Keuringsverslag van een elektrische laagspanning- en zeer lage spanningsinstallatie

NIET CONFORM

Datum keuring: 08/04/2025

Straatnaam De Keyserhoeve
Huisnummer 73
Busnummer
Postcode 2040
Gemeente ANTWERPEN
Land België

Afbeelding schakel- en verdeelbord:

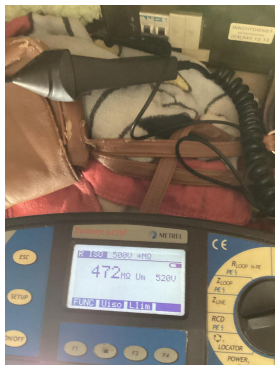
I1.01 Eéndraadschema van de installatie is niet aanwezig. (Boek 1 Afdeling 2.12 - 2.13 en 3.1.2 en 9.1.2)

I1.03 Situatieschema van de installatie is niet aanwezig. (Boek 1 Afdeling 2.12 - 2.13 en 3.1.2 en 9.1.2)

I3.07 Een demonteerbaar aansluitstuk (aardingsonderbreker) dient aangebracht te worden in de aardgeleider teneinde de meting van de aardweerstand mogelijk te maken. (Boek 1 Onderafdeling 5.4.3.5.)

I5.01 De aanduiding van de stroomkringen en/of apparatuur, aansluitklemmen, enz dient aangebracht of vervolledigd te worden. (Boek 1 Onderafdeling 3.1.3.1. en 3.1.3.3.A. en 5.1.6.1)

I5.10 De genaakbare, naakte onder spanning staande delen zijn onvoldoende afgeschermd. (Boek 1 Afdeling 5.1.4. en 4.2.2.3.)

I5.14 De nominale spanning dient duidelijk vermeld te worden op een oordeelkundig gekozen plaats. (Boek 1 Onderafdeling 3.1.3.3.)

I6.03 De nominale stroomsterkte van de algemene en/of bijkomende differentieelschakelaar dient aangepast te zijn aan de overstroombeveiliging. (Boek 1 Afdeling 4.4.1.)

I6.04 Een differentieelstroombeschermingsinrichting met een gevoeligheid van 30mA is te plaatsen voor installaties van badkamer, wasmachine, vaatwas, droogkast en/of gelijkaardige toestellen. Deze dient ondergeschikt te zijn aan de hoofddifferentieelstroombeschermingsinrichting (Boek 1 Onderafdeling 7.1.4.3. en 4.2.4.3.)

I7.01 De smeltzekeringhouders of houders van kleine vermogensschakelaars met pennen met een sectie kleiner dan 10mm² zijn niet voorzien van kalibreerelementen. (Boek 1 Onderafdeling 5.3.5.5.A.)

N17 De aardspreidingsweerstand kon niet gemeten worden. Deze dient bij voorkeur kleiner te zijn dan 30ohm.
